1. Änderungsantrag zum Antrag auf Planfeststellung
für den Neubau des Elbedeiches in der Ortslage Vietze, 1. Planungsabschnitt
Station 0+000 bis Station 0+467, Elbe- km 488 bis Elbe- km 489

Querprofil 0+070 Maßstab 1 : 100		Anlage: 5.1
Aufgestellt: Lüneburg, den 28.07.2015	Datum	Unterschrift
 Niedersächsischer Landesbetrieb für Wasserwirtschaft, Küsten- und Naturschutz -Betriebsstelle Lüneburg - <i>C. Jantsch</i>	Bearbeiter/in	Juli 2015
	Anfertigung der Zeichnung	Juli 2015

Querprofil Achse Deichverteidigungsweg
Station 0+070.000

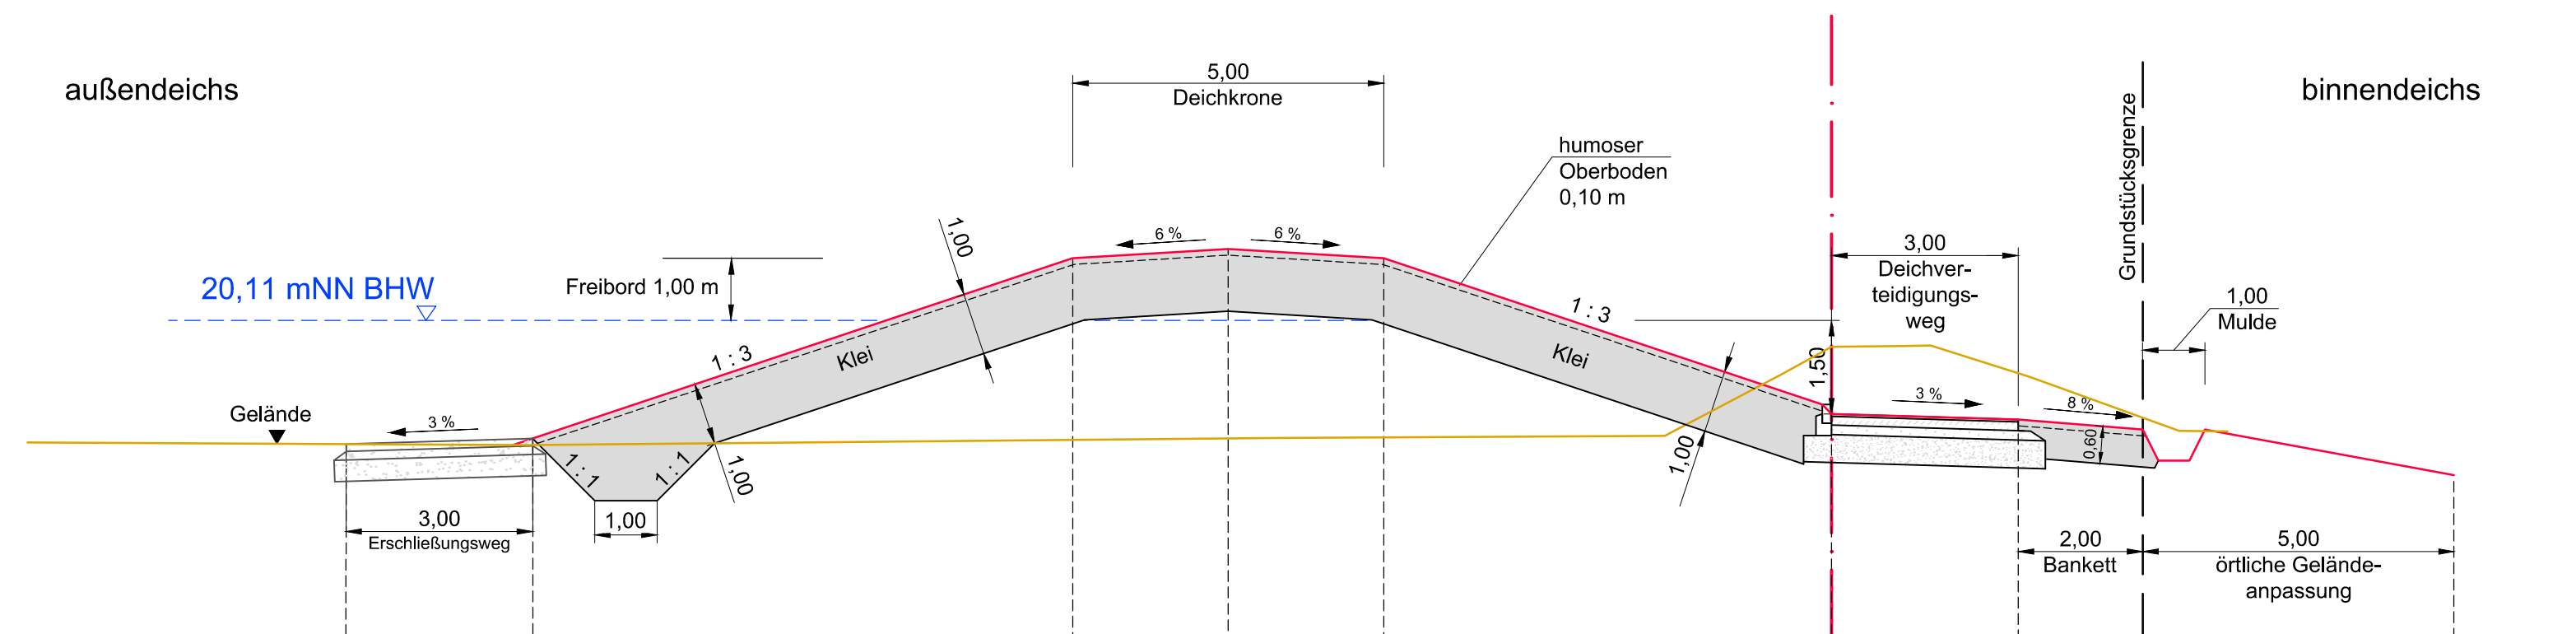
Reduzierung Freibord von 1,20 m auf 1,00 m	Juli 2015	König	Bade
geändert / ergänzt	Datum	Bearbeiter/in	Gezeichnet
